Modulo per la presentazione delle osservazioni per i piani/programmi/progetti sottoposti a procedimenti di valutazione ambientale di competenza statale**Presentazione di osservazioni relative alla procedura di:**

EEA/2024/U/00000008

ID: **10724** Istanza per il rilascio del provvedimento di Valutazione di Impatto Ambientale ai sensi dell'art.23 del D.Lgs.152/2006, relativa al Progetto per la realizzazione di un impianto eolico, denominato "Masserie Leone", costituito da 5 aerogeneratori di potenza nominale pari a 6,6 MW, per una potenza complessiva di 33 MW, ubicato nel Comune di Ascoli Satriano (FG), incluse le opere di connessione alla RTN ricadenti nel medesimo territorio comunale (cod. MYTERNA n. 202201358). – Società Proponente: **Ame Energy S.r.l.**

Allegato 3 – Layout

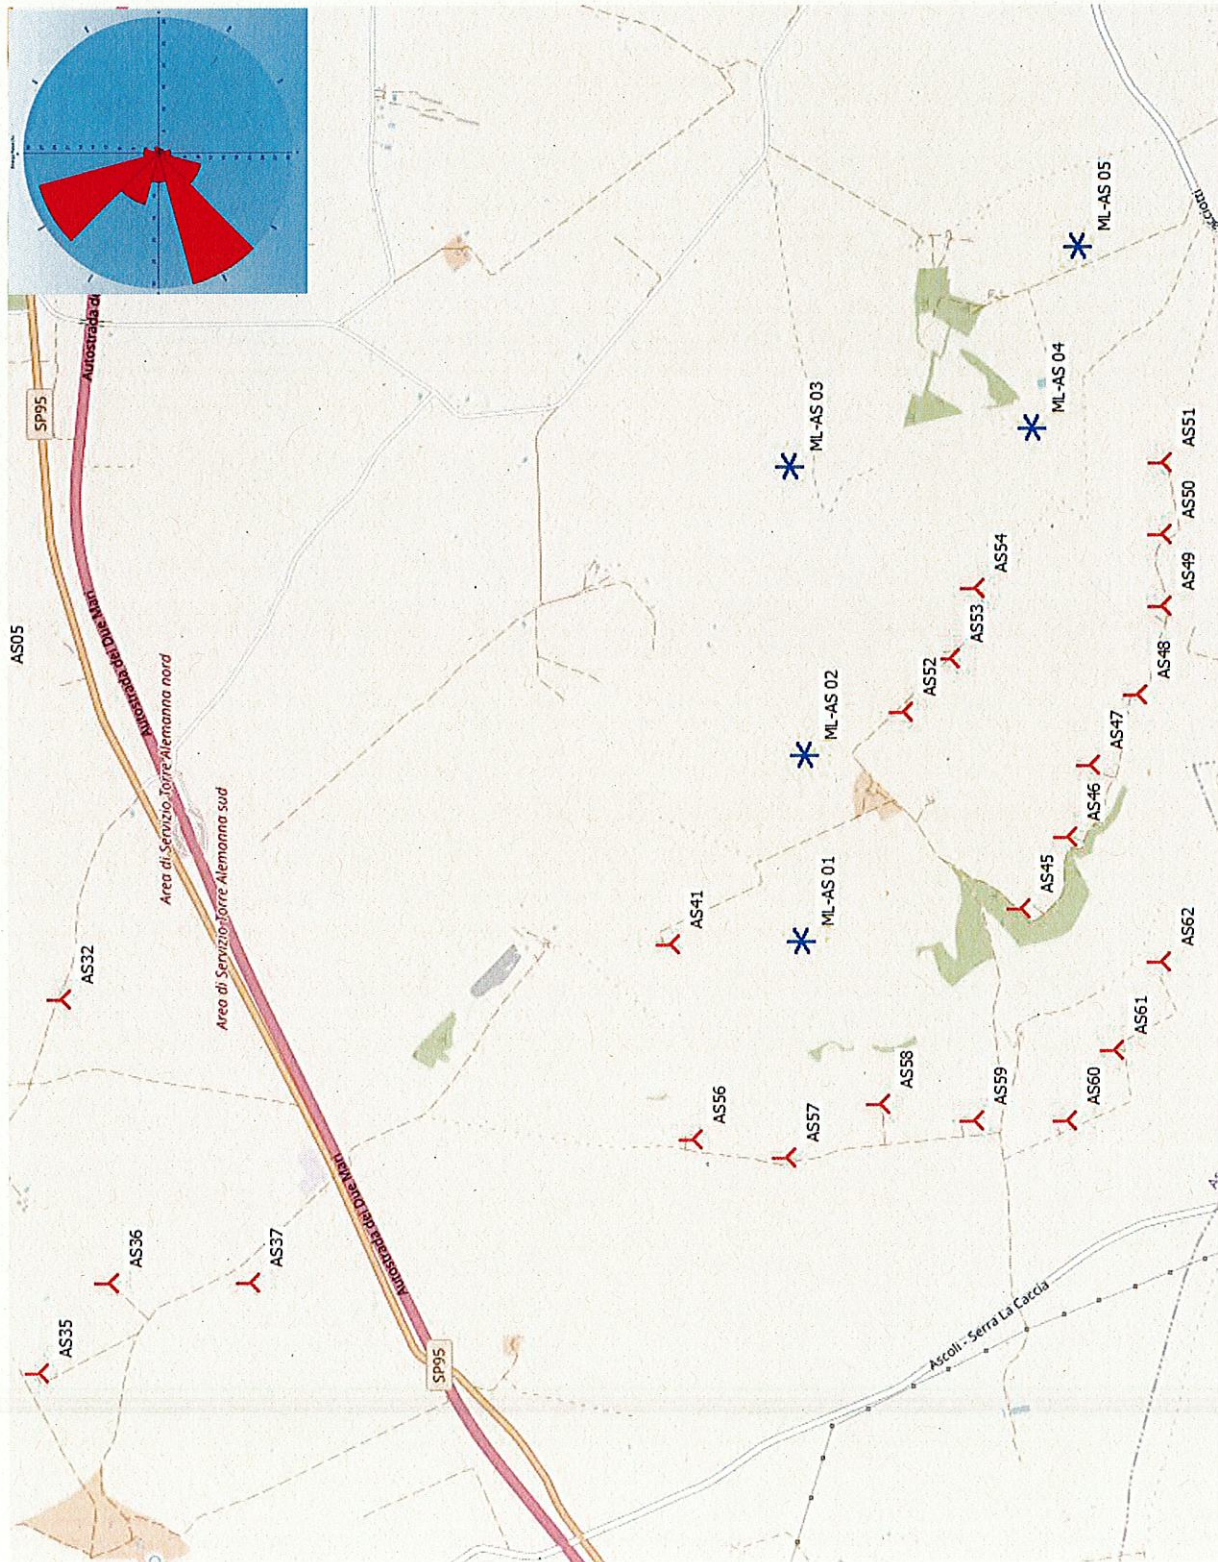
Risulta, infatti, per tabulas che il progetto presentato da Ame Energy S.r.l., così come istanziato, è incompatibile con il nostro Parco Eolico esistente, non rispettando in alcun modo le interdistanze minime previsti dalle norme vigenti. Basti infatti pensare che, considerando l'utilizzo da parte di Ame Energy S.r.l. di un aerogeneratore "Siemens Gamesa SG170 6.6MW HH135", tenendo conto delle dimensioni del rotore, l'autorizzanda turbina "AS02" si troverebbe ad una distanza di 3.1D dall'aerogeneratore ERG esistente AS52 in direzione prevalente.

Il progetto autorizzando, così come istanziato, determina una perdita energetica non trascurabile, pari allo 1.42% rispetto a tutti gli aerogeneratori costituenti il parco e con valori superiori al 1,00% con riferimento agli aerogeneratori esistenti "AS41", "AS45", "AS46", "AS47", "AS48", "AS54", "AS50", "AS52", "AS53", "AS49" e "AS 51". Valori massimi di perdita si riscontrano per gli aerogeneratori: "AS54" con perdita del 4.74%, "AS53" con perdita del 6.32% e "AS52" con perdita del 9.05%. I valori attesi di perdita per aerogeneratore sono riportati in Allegato 1.
